Objet : Avis hydrogéologique - Etude géotechnique dans le cadre du projet de reconstruction du Centre Hospitalier du Mont-Dore

**Plannification d'études géotechniques dans le cadre du projet de
reconstruction du Centre Hospitalier du Mont-Dore**

AVIS HYDROGÉOLOGIQUE

Programme d'investigations

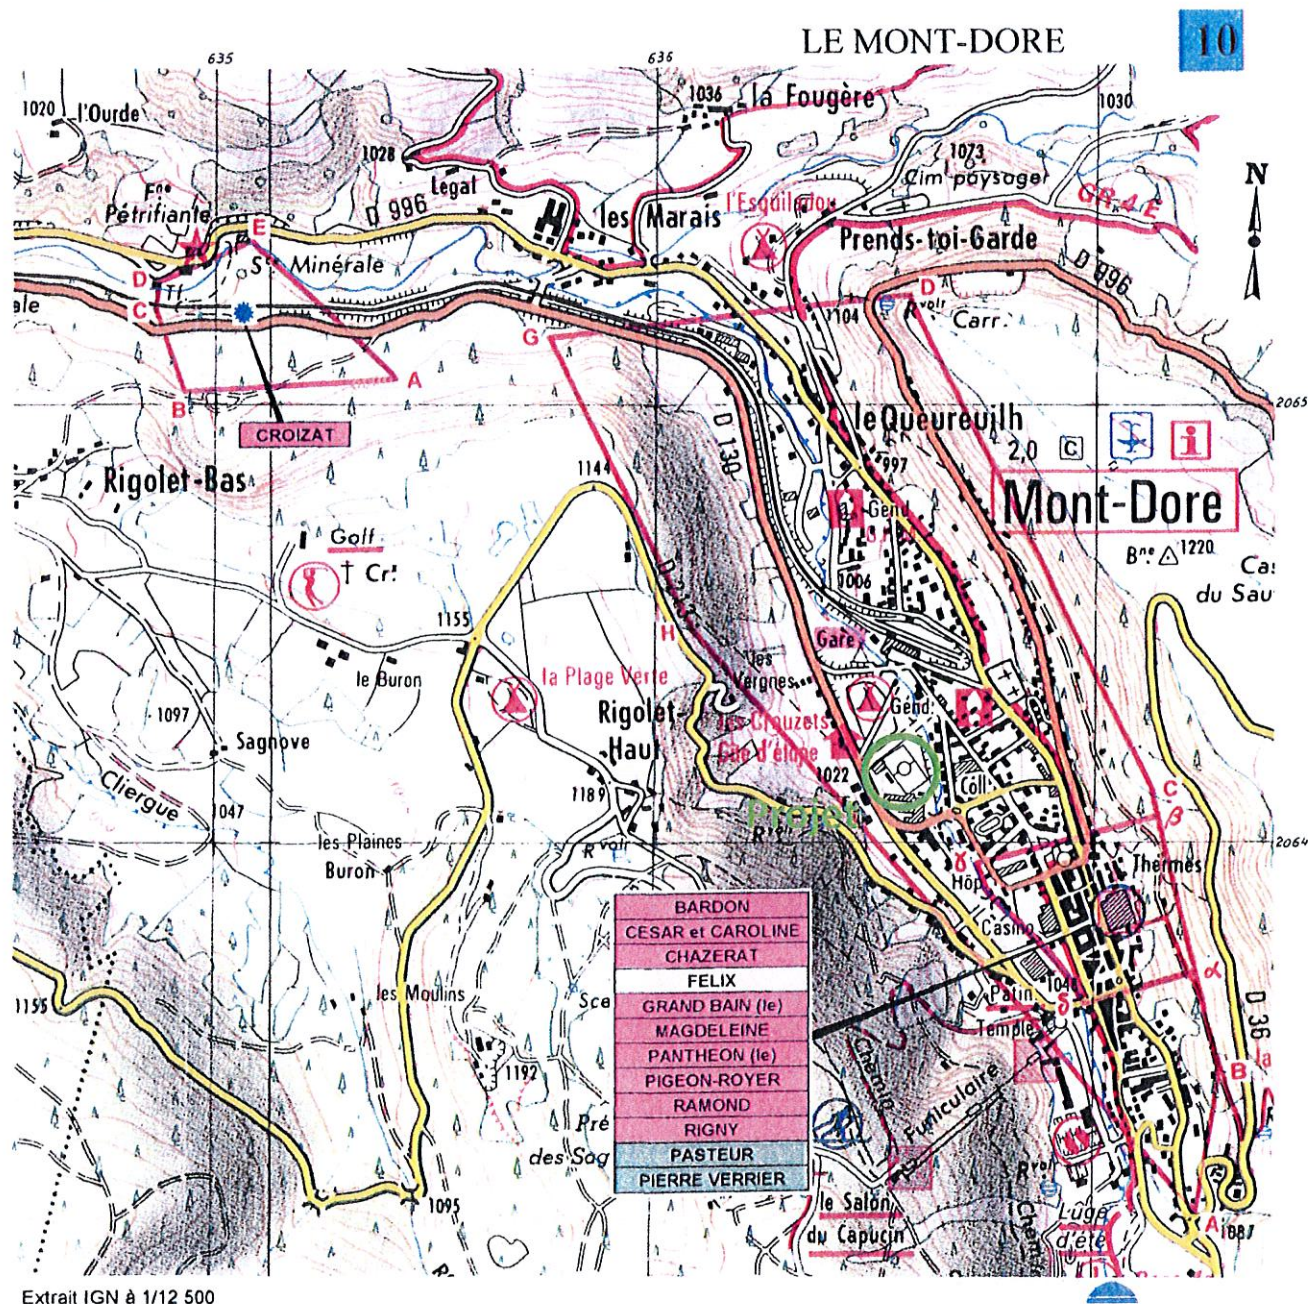
Cet avis est demandé car le projet de travaux exploratoires présenté se place au sein du périmètre de protection (déclaration d'intérêt public) des sources des Thermes du Mont-Dore, à 600 m en aval et à une altitude inférieure de 30m. On notera que le terrain concerné se trouve rive gauche de la Dordogne, alors que l'établissement thermal est rive droite.

Ce périmètre a été défini par des décrets en 1860, 1874, 1903 et 1935. À ces époques, le but d'un tel périmètre n'était pas pour la prévention de contaminations, mais pour éviter le soutirage de la ressource par des exploitants concurrents. Son étendue devrait englober l'ensemble du gisement thermal Mont-Dore/Bourboule, ce qui n'est pas possible ici compte-tenu des nombreuses inconnues sur cet ensemble. Néanmoins il est clair que pour affecter les débits de la ressource en eaux thermales, il faudrait forer en profondeur dans les terrains volcaniques sous-jacents aux sédiments de la Dordogne (P>20 m) qui abritent la ressource ou bien abaisser la nappe de la Dordogne à proximité immédiate des thermes. **En d'autres termes, les travaux superficiels envisagés n'auront aucun impact sur la ressource hydrothermale exploitée par l'établissement thermal.**

Forages et mesures géotechniques. *Le périmètre ne s'oppose pas à ce type d'équipement.*

Piézomètres. *Les piézomètres destinés à la surveillance des effets de travaux sur la nappe alluviale sont des ouvrages dont l'intérêt hydrologique dépasse largement le projet envisagé. Si il est possible d'envisager leur pérennité dans le temps (avec les relevés périodiques afférents) il seront sécurisés selon les règles de l'art (protection de type « regard de bouche à clef », fermeture par bouchon vissé du tube, imperméabilisation de l'espace annulaire au dessus du massif de graviers filtre...).*

Les conclusions de cet avis ne sont valables que si les travaux envisagés restent dans le remplissage sédimentaire de la Dordogne. Si l'épaisseur de ces derniers estimée ici s'avérerait plus faible et que les forages géotechniques traversent leur mur ils devront être comblés au coulis de ciment après usage.

Les travaux de constructions ultérieurs devront aussi rester dans l'épaisseur des sédiments. Dans le cas contraire, et a fortiori si une exploitation géothermale profonde pour le chauffage des bâtiments était envisagée par exemple, un nouveau dossier d'autorisation devra être déposé.
